60372

AMENDEMENT 2
AMENDMENT 2
2003-05

**Locking devices for ball and socket couplings of
string insulator units – Dimensions and tests**

5 Standard dimensions of the split-pins (standard and alternative type)

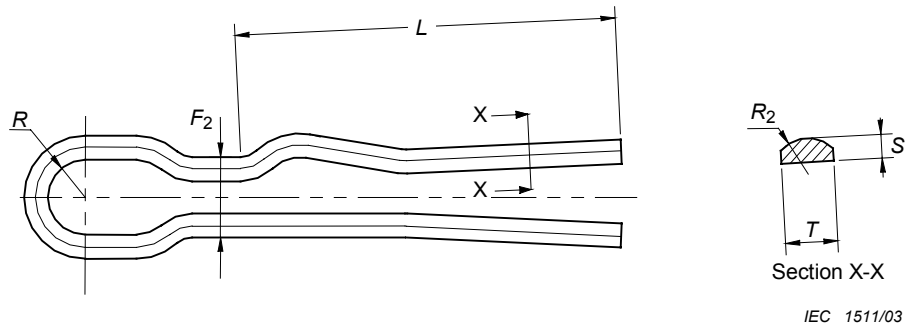
Page 4 de l'Amendement 1

Replace the existing Clause 5 by the following new Clause 5:

Assemblages normalisés Standard couplings	Goupilles normalisées Standard split-pins						Variantes de goupilles ¹⁾ Alternative split-pins ¹⁾
	S	T	R_2	$F_{2 \min}$	$R_{\min}$	$L_{\min}$	$F'_{2 \max}$
11	$2,2 \pm 0,1$	$4,8^{+0,2}_0$	3,3	8,2	2,5	29	7,3
16A	$3,2 \pm 0,1$	$5,5^{+0,2}_0$	3,8	10,3	3,0	$43^{2)}$	9,2
16B	$3,2 \pm 0,1$	$7,9^{+0,2}_0$	4,8	10,7	3,0	38	9,7
20	$3,2 \pm 0,1$	$7,0^{+0,2}_0$	4,8	10,7	3,0	49	9,7
24	$4,0 \pm 0,1$	$8,7^{+0,2}_0$	5,7	12,8	3,5	60	11,7
28	$4,5 \pm 0,1$	$10,0^{+0,2}_0$	6,2	13,8	3,5	71	12,7
32	$5,2 \pm 0,1$	$11,5^{+0,2}_0$	7,2	15,8	3,5	81	14,7

¹⁾ Toutes les dimensions sont identiques à celles des goupilles normalisées, sauf F_2 remplacée par F'_2 .
All the dimensions are the same as for standard split-pins, except the value F_2 replaced by F'_2 .

²⁾ Il y a beaucoup de conceptions existantes de l'intérieur du logement de rotule qui empêchent le déverrouillage avec des valeurs de $L_{\min}$ plus faibles. Dans ce cas, la valeur de $L_{\min}$ peut être réduite à 38 mm.
Many existing designs of the inside of the socket still prevent uncoupling with lower values of $L_{\min}$. In this case $L_{\min}$ can be reduced to 38 mm.

The dimension $L_{\max}$ shall be specified by the purchaser of the split-pin (see 13.1.1).

6 Other dimensions given for guidance of manufacturing only

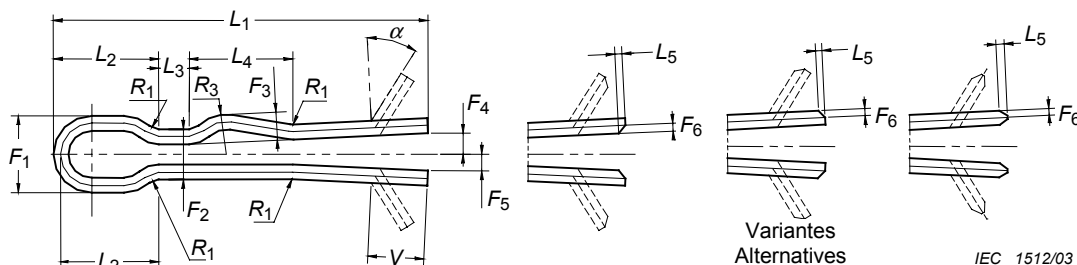
Page 5 de l'Amendement 1

Replace the existing Clause 6 by the following new Clause 6:

Assemblages normalisés Standard couplings	Goupilles normalisées Standard split-pins												Variantes de goupilles ¹⁾ Alternative split-pins ¹⁾
	F ₁	F ₃	F ₄	F ₅	L ₁	L ₂	L ₃	L ₄	L ₅ ²⁾	F ₆ ²⁾	R ₃	V ²⁾	F' ₃
11	11,9	4,5	3,5	2,5	55	16,0	4,6	16	2	1,0	6,0	8	4,8
16A	14,5	5,5	4,5	3,0	70 ³⁾	19,0	5,2	18	3	1,5	6,5	12	5,7
16B	16,4	5,5	4,5	3,5	65	18,5	6,5	22	3	1,5	8,5	12	6,2
20	16,4	6,0	4,5	3,5	80	22,5	6,5	22	3	1,5	8,5	12	6,2
24	20,0	7,0	7,0	4,0	100	29,5	7,7	28	4	2,0	10,0	12	7,4
28	22,5	7,4	7,5	4,5	115	32,5	8,7	31	5	2,0	12,0	15	7,9
32	26,0	8,4	8,5	5,0	130	37,0	10,0	36	6	2,5	14,0	15	9,2

¹⁾ Toutes les dimensions sont identiques à celles des goupilles normalisées, sauf F₃ remplacée par F'₃.
All the dimensions are the same as for standard split-pins, except the value F₃ replaced by F'₃.

²⁾ Valeurs approximatives données quand les goupilles sont montées sur des isolateurs ou des accessoires métalliques. L'angle α peut varier de 35° à 50°.
Approximate values given when the split-pins are supplied on insulators or fittings. The angle α can vary from 35° to 50°.

³⁾ Si la valeur de L_{min} (Article 5) est réduite à 38 mm, alors la valeur de L₁ peut être réduite à 65 mm.
If the value of L_{min} (Clause 5) is reduced to 38 mm, then the value of L₁ can be reduced to 65 mm.

NOTE 1 The length L₂ can be reduced provided that the eye of the split-pin protrudes sufficiently to allow easy use of a live-line working tool to operate the split-pin. In this case, the total length L₁ is reduced accordingly.

NOTE 2 The tips of the split pins may be cut straight or chamfered on one or both sides, as shown in the figure.

NOTE 3 The radius R₁ indicated in the figure is to be defined by agreement between the manufacturer and the purchaser.

NOTE 4 In order to make the bending of the split-pin legs easier, a notch can be made at a distance "V" from the tip of the legs.

7 Dimensions of the W-clip

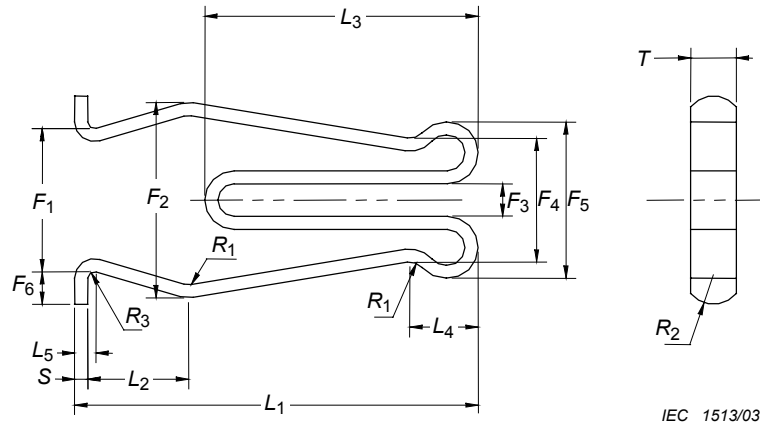
Page 12

Replace the existing Clause 7 by the following new Clause 7:

Assemblages normalisés Standard couplings	F_1	F_2	F_3	F_4	F_5	F_6	L_1	L_2	L_3	L_4	L_5	R_1	R_2	R_3 (max)	S	T
11	15	20	4	13	19	$4^{+0,6}_0$	$37 \pm 1,5$	12,0	$24 \pm 1,5$	8,0	3	2,5	3,0	1,5	$1,2^{+0,2}_0$	$4,8^{+0,2}_0$
16A	22	28	5	19	24	5^{+1}_0	$50 \pm 1,5$	15,5	$36 \pm 1,5$	10,5	3	2,5	3,0	2,5	$1,5^{+0,2}_0$	$5,5^{+0,2}_0$
16B	22	28	5	19	24	5^{+1}_0	$50 \pm 1,5$	15,5	$36 \pm 1,5$	10,5	3	2,5	4,5	2,5	$1,5^{+0,2}_0$	$7,9^{+0,2}_0$
20	22	30	5	19	24	5^{+1}_0	$62 \pm 1,5$	15,5	$42 \pm 1,5$	10,5	3	2,5	4,5	2,5	$2,0^{+0,2}_0$	$7,0^{+0,2}_0$
24	22	30	5	19	25	5^{+1}_0	$72 \pm 1,5$	15,5	$50 \pm 1,5$	10,5	3	2,5	5,0	2,5	$2,0^{+0,2}_0$	$8,7^{+0,2}_0$
28	32	32	6	21	28	6^{+1}_0	$83 \pm 1,5$	16,0	$62 \pm 1,5$	12,5	4	3,0	6,0	3,0	$2,2^{+0,2}_0$	$10,0^{+0,2}_0$
28B	22	30	5	19	25	5^{+1}_0	$83 \pm 1,5$	15,5	$53 \pm 1,5$	10,5	3	2,5	5,0	2,5	$2,0^{+0,2}_0$	$8,7^{+0,2}_0$
32	26	36	6	24	33	7^{+1}_0	$96 \pm 1,5$	18,0	$71 \pm 1,5$	16,0	4	3,0	7,0	3,0	$2,6^{+0,2}_0$	$11,5^{+0,2}_0$
